## **IMPIANTO FOTOVOLTAICO BIENERGY SELICE**

## **INTEGRAZIONI**

**VERIFICA DI ASSOGGETTABILITA' A V.I.A.**

**REL-11**

Figura 3

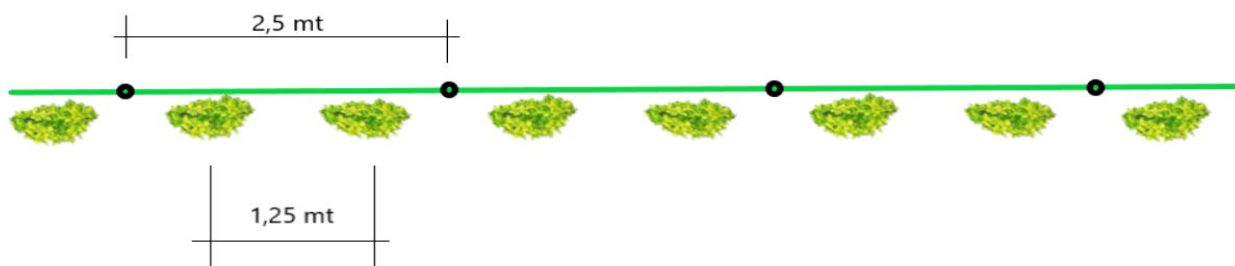
Il proponente risulta comunque disposto, nel caso in cui l'amministrazione lo ritenesse necessario, a realizzare una mascheratura perimetrale, che possibilmente tenga conto di quanto sopra esposto.

Nello specifico si propone una mascheratura a verde con piante leggermente distanziate, che da un lato permetta un inserimento più naturale dell'impianto in un ambito fortemente antropizzato di tipo produttivo, dall'altro consenta comunque di poter controllare dall'esterno l'area dell'impianto e di rendersi conto prontamente di eventuali episodi di furto o comunque di accesso non autorizzato all'interno dell'area stessa, anche in caso di neutralizzazione dell'impianto d'allarme e videosorveglianza.

Si propone l'utilizzo di piante di **Ligustro**, un arbusto sempreverde e abbastanza rustico che non ha bisogno di particolari cure, piantumate ad una **distanza di 1,25 metri** tra loro, anche per dare una certa regolarità di posizionamento rispetto ai pali di sostegno della recinzione infissi nel terreno a 2,5 mt di distanza l'uno dall'altro (Figura 3).

In questo modo nel giro di un paio di stagioni, gli arbusti cresceranno coprendo parzialmente la recinzione, lasciando comunque intravedere l'area interna.
